Extension de la zone d'activités économiques Ecoparc 4 (27)

**Note complémentaire –
Courrier du 26 mars 2019**

**Pour l'extension de la zone d'activités économiques d'Ecoparc 4
sur les communes d'Heudebouville, Vironvay et Fontaine-
Bellenger et réalisation des études préalables (27)**

Objet : Dossier d'autorisation environnementale

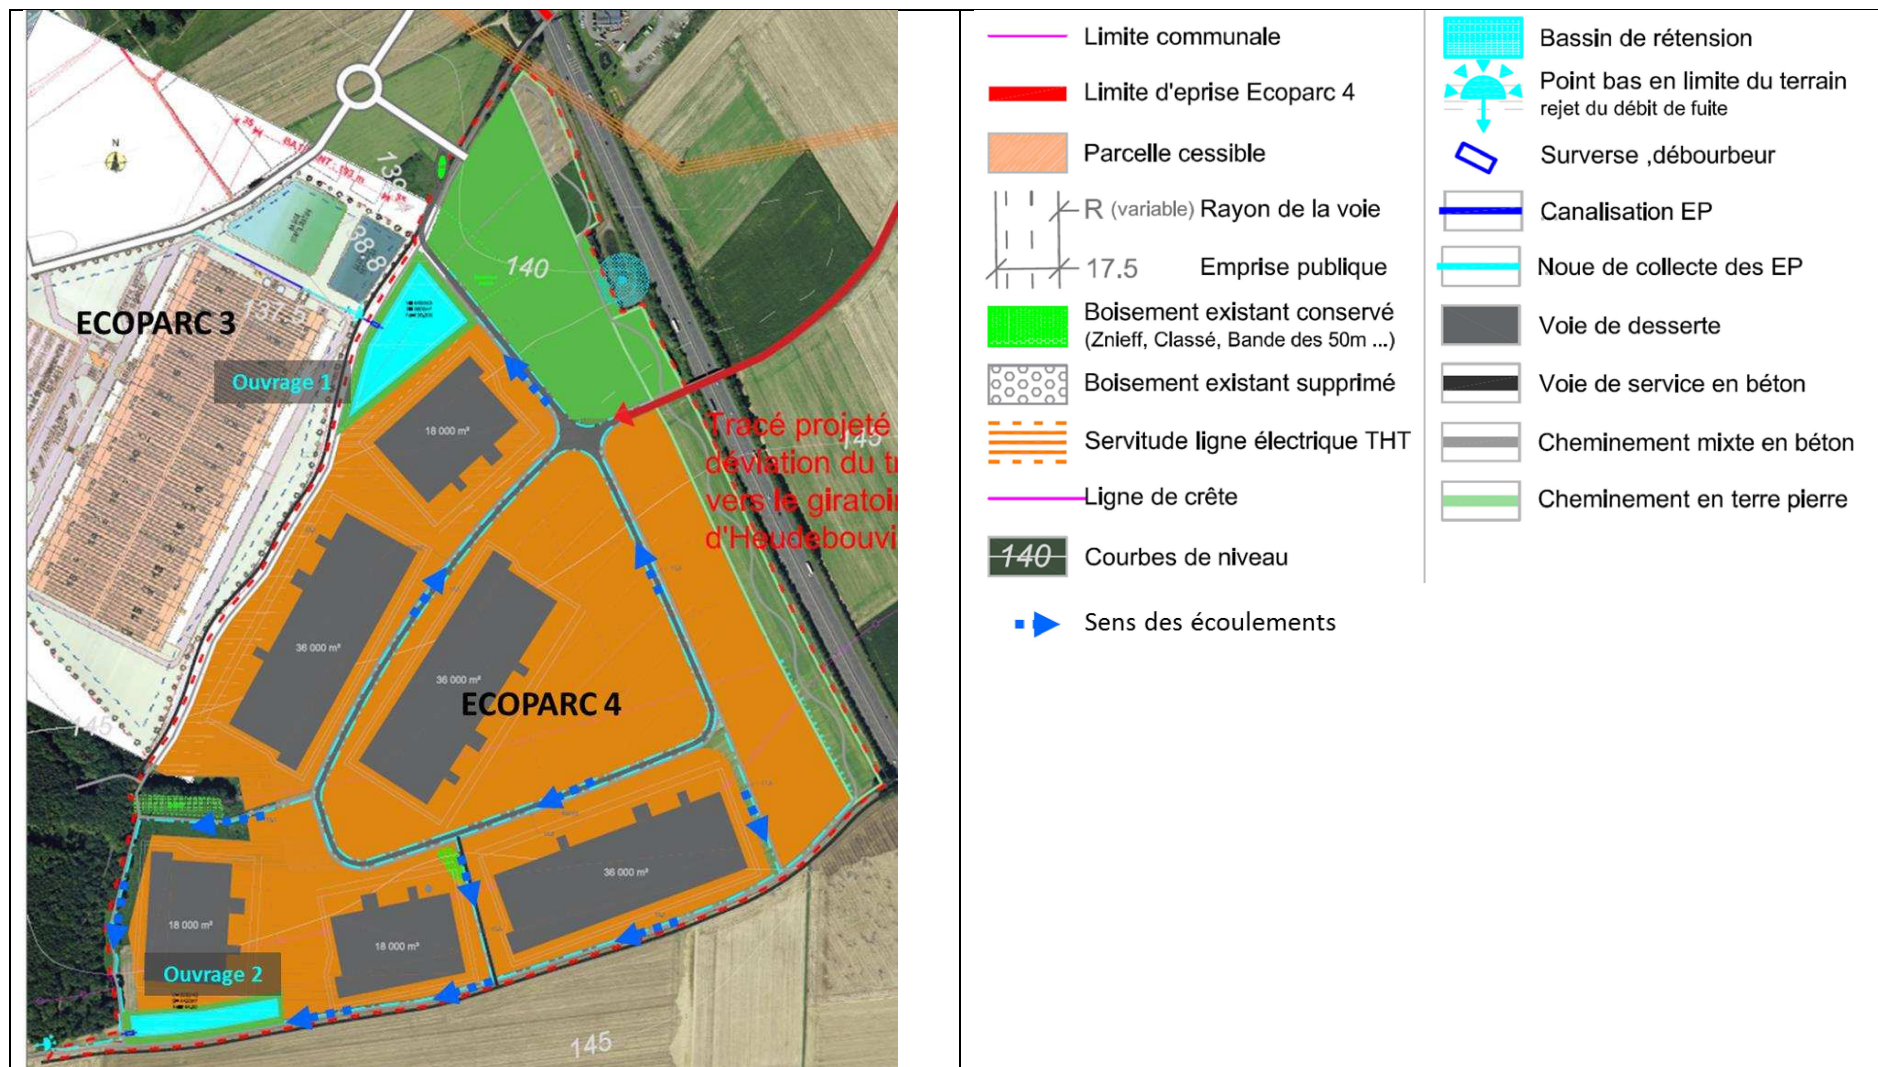
Remarque issue du courrier de demande de compléments :

Si le volume des 2 bassins de rétention projetés sur la zone sud est communiqué (note hydraulique p30), il manque :

1. les surfaces et profondeurs de ces bassins ;

La localisation des bassins de gestion des eaux pluviales est rappelée sur la figure en page suivante (extrait du plan de masse – source : Ingé-Infra).

Les surfaces et profondeurs des ouvrages sont indiquées dans le tableau ci-dessous :

Caractéristiques des ouvrages	Ouvrage 1	Ouvrage 2
Surface disponible pour l'aménagement des bassins de rétention (m ²)	17 000	8 600
Volume à gérer pour une pluie vicennale (m ³)	4 400	2 060
Profondeur maximale de l'ouvrage (m)	1,10	1,20
Surface en eau (m ²)	9 600	4 420

Les caractéristiques des deux bassins de rétention sont présentées sur les coupes et plans situés en annexe.
